INSPECCIÓN DE OBRA PÚBLICA MUNICIPALIDAD DE ANGOL

INFORME N° 858 / 2021
13 DE DICIEMBRE DE 2021

INFORME FINAL N° 858, DE 2021, SOBRE INSPECCIÓN A LA OBRA PÚBLICA DENOMINADA “REPOSICIÓN ESTADIO HUEQUEN, COMUNA DE ANGOL”, A CARGO DE LA MUNICIPALIDAD DE ANGOL.

Fotografía N°	2
Fecha captura	09-11-2021
Ubicación	Plano Arq. 02 Edificio Acceso
Contenido	Detalle de ubicación de ventana observada.

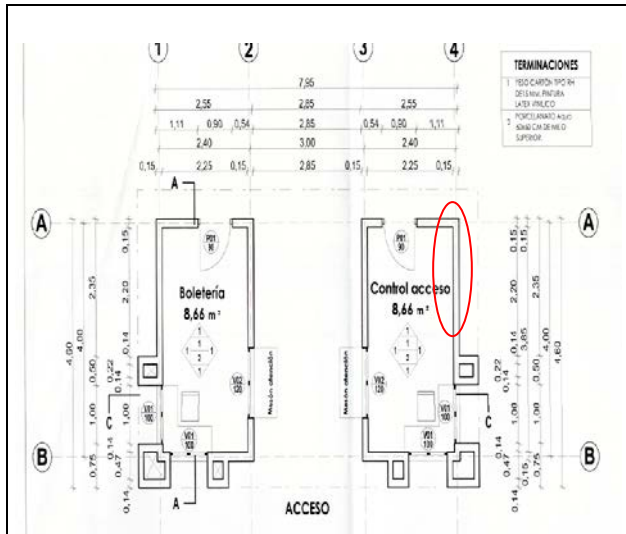
N°	PARTIDA/ ACTIVIDAD/ MATERIA	DETALLE	HALLAZGO	NORMA VULNERADA	RESPALDO
1	5.18.1 Ventanas de PVC Termopanel.	Elemento dañado y/o incompleto.	Se constató que la ventana V01 orientada en eje 4 del recinto de Control de Acceso, según el plano Arq. 02 Edificio Acceso, versión noviembre de 2019, está desprovista de un perfil vertical de una de sus hojas, de manera que el paño de termopanel de ese elemento solo está sujeto en 3 de sus 4 lados, con la posibilidad de desprenderse, deficiencia que no ha sido evidenciada por la inspección técnica de la obra.	Numeral 2.11.5 de las especificaciones técnicas (EETT) del contrato, que indica que no se aceptarán elementos sueltos o sujetos a desperfectos, y que una vez montada se sellarán convenientemente con silicona en todos sus contornos.	Fotografías N°s 1 y 2, Anexo N° 3.
RESPUESTA DEL SERVICIO		<p>En su réplica, el municipio señala que tal situación fue detectada en terreno tanto por el ITO como por el asesor a la inspección, instancia en la que fue requerida su subsanación verbalmente al contratista; sin embargo, en esta ocasión se procedió a registrar dicha solicitud por libro de obra el 24 de noviembre de 2021, ante lo cual la empresa respondió el 25 de igual mes y año, mediante correo electrónico, que el 15 de diciembre de esta anualidad será resuelta esta situación. Añade que la partida está pagada en un 80% de avance, porcentaje que se condice con la falta de elementos de terminación de las ventanas.</p> <p>Cierra su respuesta comprometiendo remitir una fotografía de la ventana corregida una vez subsanado el defecto, así como también que instruirá al asesor de la inspección técnica que tenga mayor agudeza en su labor de revisión en terreno.</p>

CONCLUSIÓN		En atención a que la medida correctiva está en proceso de ejecución, procede mantener la objeción a fin de corroborar la efectiva implementación de la acción informada, lo que deberá ser acreditado documental e ilustrativamente por el servicio ante este Organismo de Control, en un plazo de 60 días hábiles, contado desde la recepción del presente documento, cuya conformidad será evaluada en su oportunidad. (MC)			
2	6.10.2.3. Fijación Zincada y Pintada.	Instalación defectuosa de soportes de reja perimetral.	Se verificó que en la reja perimetral de altura 2 metros, ubicada al oriente de la cancha, se realizó de manera defectuosa la instalación de las fijaciones zincadas y pintadas, encontrándose soportes desprendidos de los respectivos postes, además del uso de tornillos en vez de los remaches utilizados en el resto de la obra, lo que da cuenta que, en el sector identificado, no se siguió el procedimiento de ejecución de esta partida, con la eventual posibilidad de desprendimiento o caída de los	Numeral 6.10.2.3 de las EETT del contrato, que requiere la utilización de elementos de fijación para unir los bordes de las mallas a pilares metálicos. Se consultan instalación de 5 fijaciones por pilar fijando una malla por cada lado, y se incluye imagen de referencia, con instalación mediante remache de acero.	Fotografías N°s 3 a la 7, Anexo N° 3.

Fotografía N°	12
Fecha captura	09-11-2021
Ubicación	Graderías, eje K
Contenido	Grieta en asiento superior, eje K, espesor de mortero aproximadamente 5 cms.

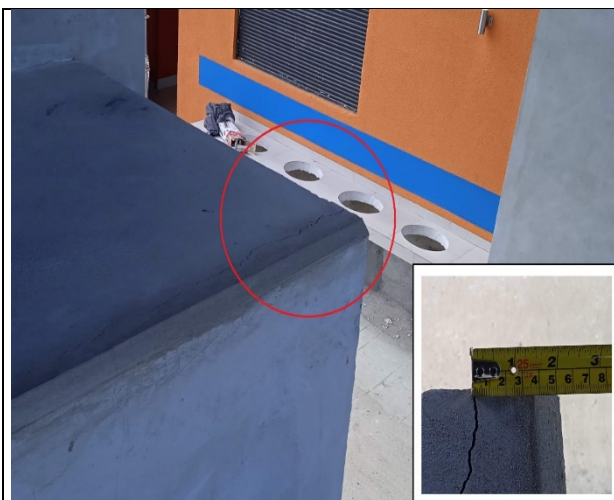
N°	PARTIDA/ ACTIVIDAD/ MATERIA	DETALLE	HALLAZGO	NORMA VULNERADA	RESPALDO
5	7.2.1.2. Mortero de Revestimient o H.A. e=25 mm.	Aparición de fisuras en gradas.	<p>Se detectaron grietas en el estuco aplicado en gradas de hormigón, como resultado de una deficiente adherencia entre el hormigón y el elemento de terminación, situación que no ha sido detectada por la inspección técnica y que eventualmente podrían derivar en el ingreso de aguas lluvias hacia el interior de los elementos y afectarlos de no mediar algún tipo de intervención que proteja al elemento en cuestión.</p> <p>Es del caso señalar, que no se advierte la adopción de alguna medida correctiva de protección del muro por parte de la inspección técnica, que asegure la condición impermeable del elemento, así como tampoco se evidencia la existencia de un protocolo de reparación de fisuras y/o grietas que puedan existir en la faena, debidamente aprobado por el profesional proyectista de la iniciativa.</p>	<p>Numeral 7.2.1.2 de las EETT del contrato, que indica que la terminación en la parte horizontal de las gradas y asientos, debe ser lisa y con una pendiente mínima de 1%.</p> <p>Además, en el título Calidad de la Obra, del acápite Generalidades del Proyecto, de las EETT, indica que la calidad de la obra gruesa y de las terminaciones será vigilada constantemente y deberá ser corregida en caso de imperfecciones y/o mala calidad.</p>	Fotografías N°s 12 a la 15, Anexo N° 3.

6	7.2.1.2. Mortero de Revestimient	Incumplimiento de espesor especificados y	En armonía con la objeción precedente, se constató que el espesor del estuco aplicado en las gradas de hormigón superó lo especificado que era de 25 mm, por	Numeral 7.2.1.2 de las EETT del contrato, que indican un revestimiento de mortero de espesor 25 mm, consistente en una mezcla de cemento y	Fotografías N°s 12 a la 15, Anexo N° 3.

N°	PARTIDA/ ACTIVIDAD/ MATERIA	DETALLE	HALLAZGO	NORMA VULNERADA	RESPALDO
	o H.A. e=25 mm.	fallas en adherencia.	cuanto lo evidenciado en terreno era de 50 a 60 mm aproximadamente, situación que no ha sido detectada por la inspección técnica. Es del caso indicar, que el espesor del estuco por sobre lo especificado, podría derivar en que dicho exceso incida en un eventual desprendimiento del mortero endurecido, situación que podría afectar la seguridad de los usuarios del recinto deportivo.	arena en relación 1:3, en sectores de hormigón previamente preparados según punto 7.2.1.1 de las mismas especificaciones.	
RESPUESTA DEL SERVICIO		Al respecto, indica el servicio que solicitó al contratista por libro de obra la reparación de las grietas existentes y con peligro de desprendimiento del estuco, agregando que estas serán regularizadas mediante la aplicación del producto Colmax 32 y hormigón precodificado tipo Sika Repair, además de la pertinente validación que tendrá que hacer el ingeniero proyectista, que se refiera al eventual riesgo de estos defectos en zonas en donde se superó el espesor del estuco.

RESPUESTA DEL SERVICIO		La entidad fiscalizada señala que la grieta registrada en el estuco se generó al insertar el anclaje de hormigón mediante golpes del taladro, por lo que instruyó al contratista la reparación de tal defecto debiendo entregar además un informe del proyectista de la iniciativa evaluando lo ejecutado en terreno, lo que tuvo como réplica de la empresa que corregirá mediante la aplicación del producto Colmax 32 y hormigón precodificado tipo Sika Repair, además de la asesoría del proveedor del producto y de un profesional idóneo (Ingeniero Civil).			
CONCLUSIÓN		<p>Sobre el particular, la explicación vertida solo confirma la objeción, sin que a la data de su respuesta se haya solucionado la situación observada, por lo que procede mantener la observación.</p> <p>En consecuencia, la Municipalidad de Angol deberá adoptar la acción correctiva pertinente, lo que tendrá que ser acreditado ante este Organismo de Control, en un plazo de 60 días hábiles, contado desde la recepción del presente documento, acompañando las ilustraciones y documentos que acrediten la subsanación del defecto advertido, lo que será evaluado en su oportunidad. (MC)</p>

CONCLUSIÓN		Sobre el particular, en atención a la explicación vertida que refleja que la solución definitiva está en proceso de ejecución, procede mantener la observación a fin de corroborar la efectiva implementación de la acción informada y verificar lo resuelto por el ingeniero proyectista de la iniciativa en su informe emitido al efecto, acciones ambas que deberán ser acreditadas documental e ilustrativamente por el municipio ante este Organismo de Control, en un plazo de 60 días hábiles, contado desde la recepción del presente documento, cuya conformidad será evaluada en su oportunidad. (MC)			
7	6.12 Cierre Perimetral Altura 6 metros.	Incumplimiento de espesor de mortero de nivelación.	Se verificó que en la ejecución del cierre de altura 6 metros, se constató la ejecución de toda la estructura metálica y estar en proceso de instalación de mallas metálicas, sin haberse ejecutado el mortero de nivelación bajo las placas de anclaje instaladas, omisión que implica que las cargas que se transmiten desde la estructura a las fundaciones no se reparte de forma uniforme. Además, el espacio existente entre la placa metálica y la fundación de hormigón (espacio en donde se debiera haber ejecutado el mortero de nivelación indicado en	Numeral 6.12 de las EETT, que indica que el cierre de altura 6 metros se ejecutará en los cabezales norte y sur de la cancha, de acuerdo a planimetría de detalles de cierres perimetrales. Detalle de Anclaje de Perno, dispuesto en el plano ARQ 05 Cierres perimetrales, en el cual se especifica mortero de nivelación de espesor 20 mm.	Fotografías N°s 16 a la 19, Anexo N° 3.

Fotografía N°	16
Fecha captura	09-11-2021
Ubicación	Cerco altura 6 metros, costado sur.
Contenido	Vista general de bases de estructura metálica, sin que se haya ejecutado mortero de nivelación.

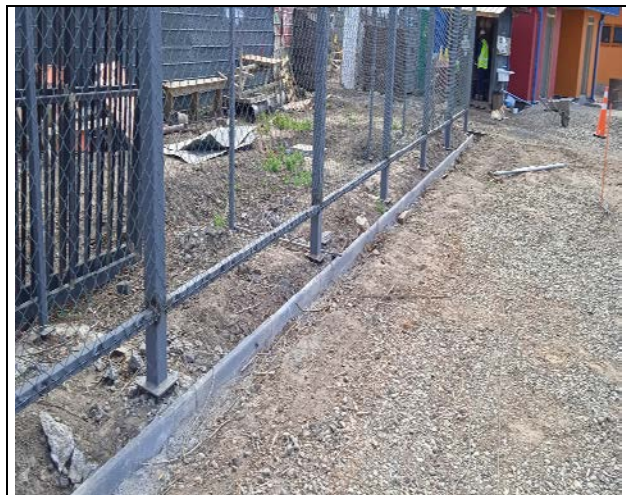
N°	PARTIDA/ ACTIVIDAD/ MATERIA	DETALLE	HALLAZGO	NORMA VULNERADA	RESPALDO
			párrafo anterior) supera el espesor indicado de mortero de nivelación, incumpliendo lo especificado en las EETT.		
RESPUESTA DEL SERVICIO		<p>Sobre la materia, el municipio expone que el espesor faltante fue instruido al contratista, el que será ejecutado con un anclaje epóxico tipo Colmax 32, además de un mortero Sika listo repair plus y Grouting 212, cuya reparación será informada una vez terminada.</p> <p>Añade que instruyó al asesor técnico que realice un trabajo de revisión con mayor rigor, pues dicha labor es el primer filtro para que no existan observaciones de terreno.</p>			
CONCLUSIÓN		<p>Al respecto, en atención al reconocimiento de la objeción, procede mantenerla. En consecuencia, la Municipalidad de Angol deberá adoptar la acción correctiva informada, la que tendrá que ser acreditada ante este Organismo de Control, en un plazo de 60 días hábiles, contado desde la recepción del presente documento, acompañando las ilustraciones y documentos que acrediten la subsanación del defecto advertido, lo que será evaluado en su oportunidad. (MC)</p>

Imagen N° 1: Vista de la falta de alguna marcación en la zona donde se emplaza el Estadio Huequén que refleja la existencia de la obra en el sistema GEO-CGR.

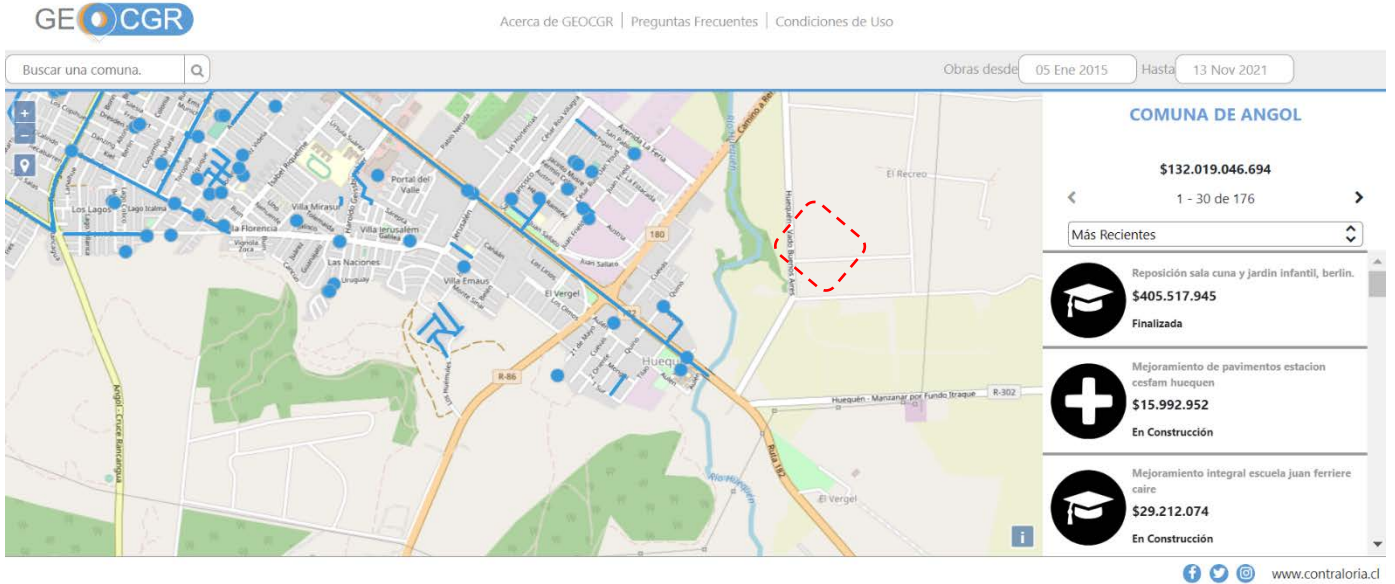
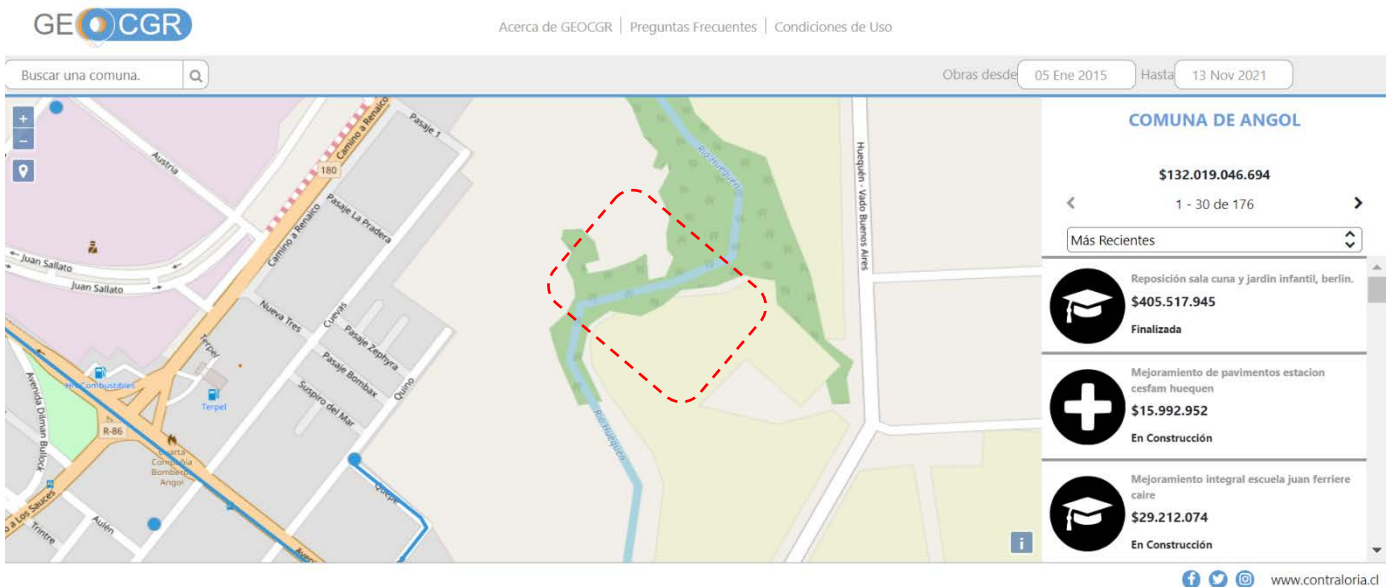
5	Información desactualizada en GEO-CGR y SISGEOB.	Omisión de informar en portal GEO-CGR respecto del contrato en ejecución.	Se advirtió que el municipio no ha mantenido actualizado la información del proyecto en el portal GEO CGR, de la Contraloría General de la República, condición que impide dar a conocer los alcances de los proyectos, fechas estipuladas, montos convenidos, entre otros, lo que incumple lo dispuesto en el numeral 2 de la resolución exenta N° 6.826, de 2015, de este Organismo de Control, que instruye a partir del 6 de enero de 2015, la información específica sobre los contratos de obras identificados como tales en los llamados a licitación pública o privada efectuados en la plataforma Mercado Público, cuyo proceso de compra	Numeral N° 2 de la anotada resolución exenta N° 6.826, de 2015, la que indica que los órganos de la Administración deberán actualizar, dentro de los diez primeros días de los meses de abril, julio, octubre y enero, la información relativa a sus obras.	Anexo N° 6, Información GEO-CGR.

N°	PARTIDA/ ACTIVIDAD/ MATERIA	DETALLE	HALLAZGO	NORMA VULNERADA	RESPALDO
			<p>culmina con una adjudicación, se incorporará al citado sistema directamente por el respectivo órgano de la Administración, a través de dicha plataforma.</p> <p>Es del caso indicar, que el citado acto administrativo de 2015, fue modificado por la resolución exenta N° 1.992, de 26 de mayo de 2021, señalando en lo tocante que la información a registrar en el sistema debe hacerse “mensualmente” y no “trimestralmente” como lo indicaba originalmente.</p>		
RESPUESTA DEL SERVICIO	DEL	<p>En su respuesta, el municipio indica mediante el informe emitido por el inspector técnico de la obra, que dicha situación aconteció por desconocimiento de ese funcionario, por lo cual solicitó a través del Director de Obras Municipales a la Autoridad comunal con copia al Jefe de Control Interno de la Municipalidad de Angol, designar por decreto al responsable de la labor de subir la información respectiva y mantener actualizada la información en el portal GEO CGR.</p>

CONCLUSIÓN		<p>A la luz de lo indicado por el servicio, que no resuelve la situación expuesta, debe mantenerse la observación, por lo que procede que esa repartición ingrese el presente contrato de obra en la plataforma GEO CGR y actualice la información de la iniciativa en los términos descritos en las resoluciones exentas N°s 6.826, de 2015, y 1.992, de 2021, ambas de este Organismo de Control, lo que deberá ser acreditado documentalmente ante esta Entidad Fiscalizadora en un plazo de 60 días hábiles, contado desde la recepción del presente informe. (MC)</p>
